Поради від Autodata: несправності Mercedes-Benz Vito, Fiat 500X, Mercedes-Benz SLK

дата публікації: 2026.05.25

Mercedes-Benz Vito - світиться контрольна лампа системи SRS

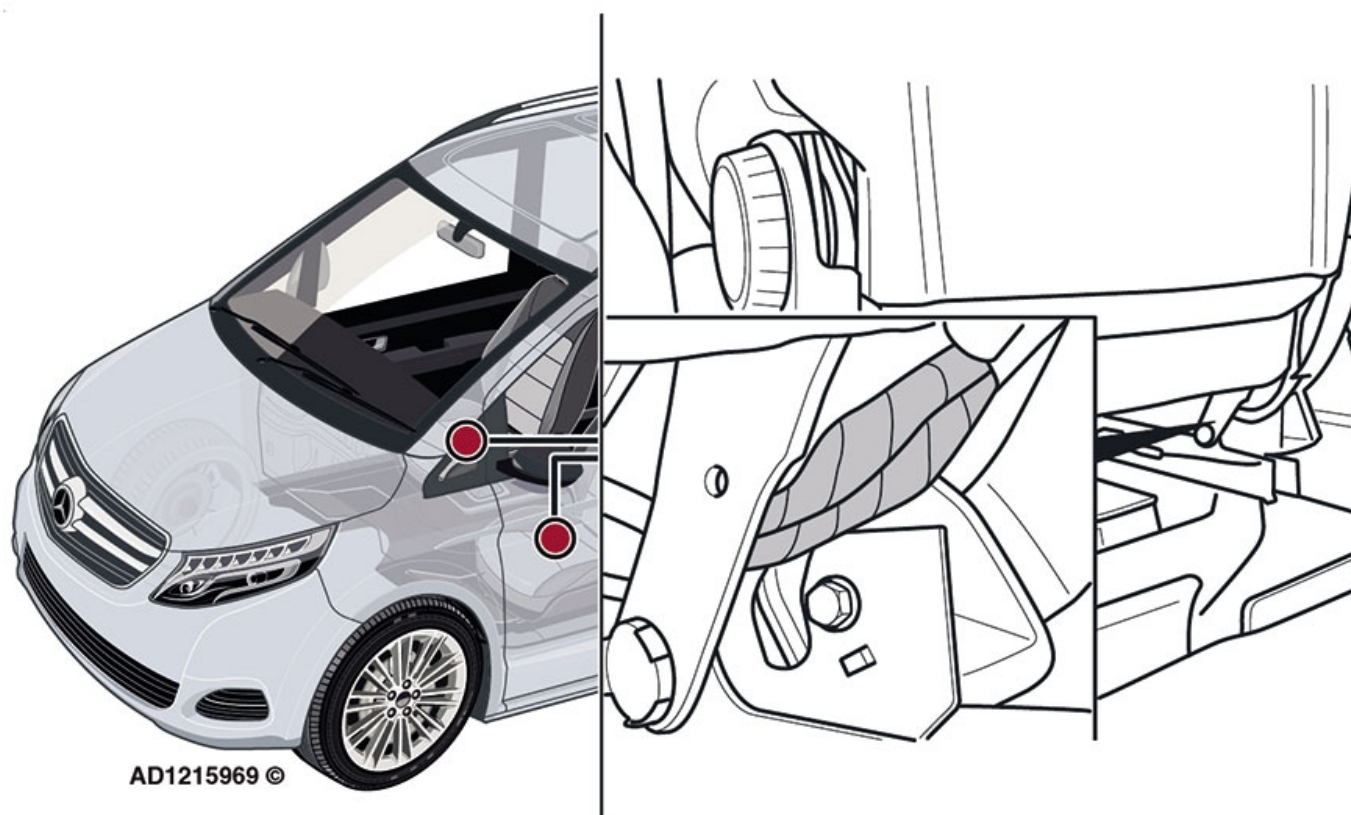
Питання: У нашій автомайстерні знаходиться Mercedes-Benz Vito 2015 року випуску, в якому світиться контрольна лампа системи SRS, крім того, не працює обігрів сидінь, а в пам'яті блоку управління зафіксовані коди помилок, що стосуються електричної системи. Чи знаєте ви, як відремонтувати цей автомобіль?

Відповідь: Ми вже стикалися з несправністю системи SRS у моделях Vito V-класу та Valentin, випущених після 2014 року. Причиною несправності є коротке замикання, спричинене тертям джгута проводів переднього сидіння об каркас сидіння. Перевірте джгут проводів переднього сидіння на наявність пошкоджень (рис. 4). За необхідності відремонтуйте або замініть його. Розташуйте джгут проводів таким чином, щоб забезпечити достатній відступ від інших елементів. Очистіть коди несправностей і перевірте роботу підігріву сидіння, щоб переконатися, що несправність усунена.

Fiat 500X - свист з бардачка

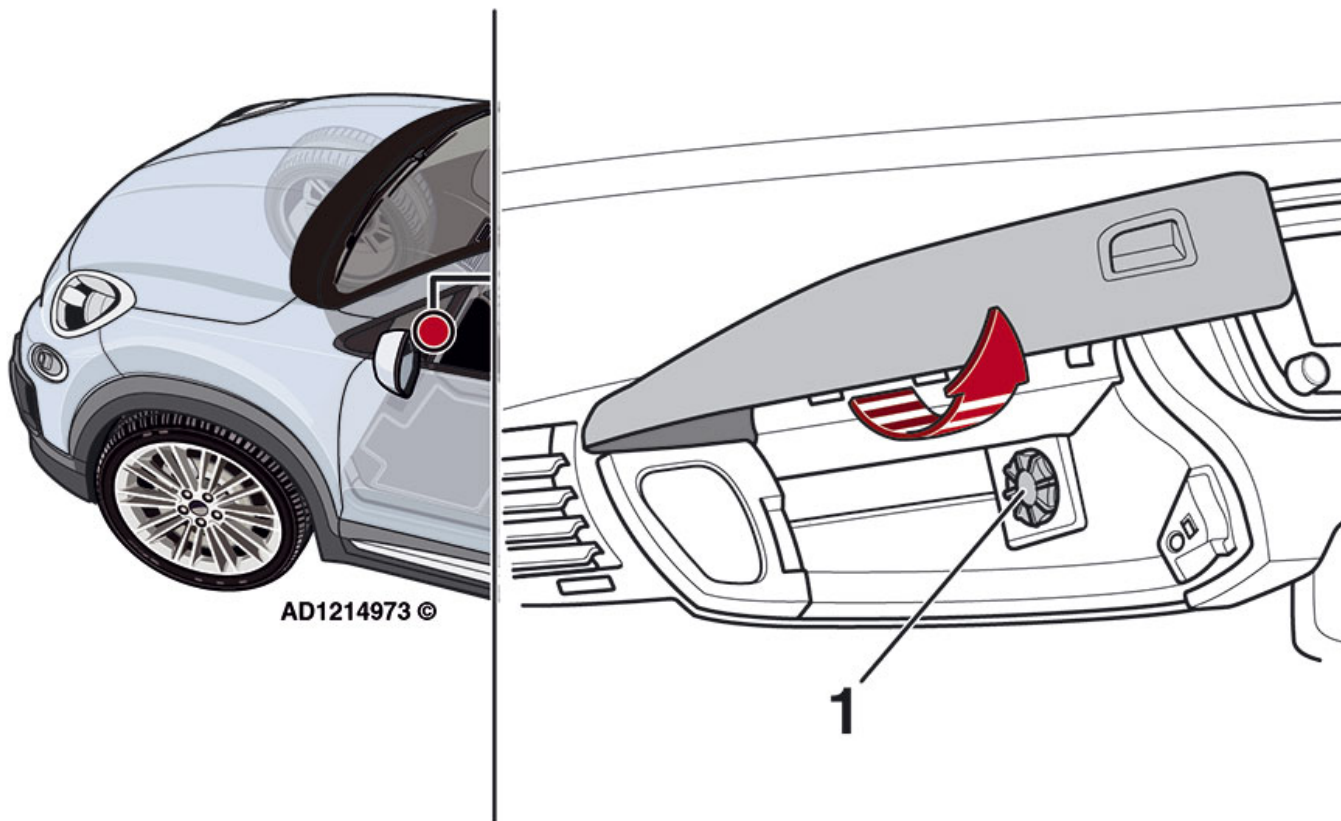
Питання: В рамках технічного огляду в нашій майстерні знаходиться Fiat 500X 2015 року випуску, власник якого скаржиться на свист, що доноситься з бардачка. Ми чули цей звук, але не змогли визначити його причину. Просимо про допомогу.

Відповідь: Нам відомо одне рішення, яке може вирішити описану проблему свисту в моделях Fiat 500X. Причиною його виникнення є занадто великий зазор між диском регулювання потоку повітря та кришкою бардачка, що дозволяє потоку повітря оминати його. Встановіть новий диск регулювання потоку повітря на кришку бардачка (рис. 1.1). Це повинно усунути несправність.

Mercedes-Benz SLK - надмірний шум від ременя навісного обладнання

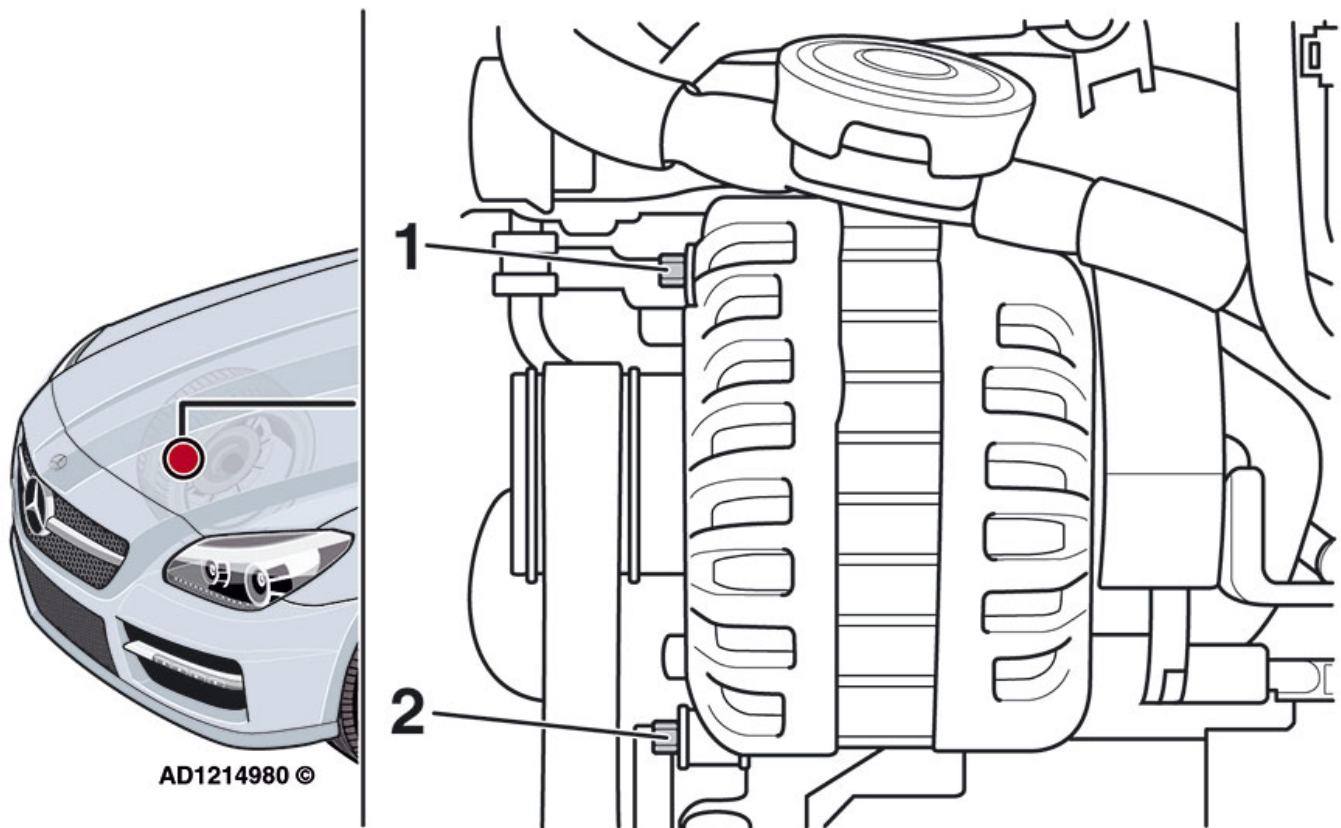
Питання: В рамках технічного огляду в нашій автомайстерні знаходиться Mercedes-Benz SLK 200 2015 року випуску, в якому ми нещодавно замінили приводний ремінь навісного обладнання через надмірний шум з передньої частини двигуна. Автомобіль деякий час працював нормально, але повернувся до майстерні з тією ж проблемою. Чи можете ви назвати якісь інші причини проблеми, перш ніж ми знову замінимо ремінь приводу допоміжних агрегатів?

Відповідь: Нам відомо про проблему з 2,0-літровими бензиновими двигунами з механічним насосом охолоджуючої рідини двигуна, встановленим в моделях SLK. Її причиною є неправильне регулювання генератора, що призводить до передчасного зносу приводного ремня навісного обладнання. Зніміть приводний ремінь допоміжних агрегатів і генератор. Посуньте розпірну втулку генератора повністю назад.

Встановіть генератор, болти кріплення повинні бути затягнуті вручну. Затягніть болти по черзі в таких етапах (рис. 2.1 і 2.2): етап 1 - 8 Нм, етап 2 - 20 Нм. Встановіть новий приводний ремінь допоміжних агрегатів. Після завершення ремонту запусніть двигун, щоб перевірити, чи усунена несправність.
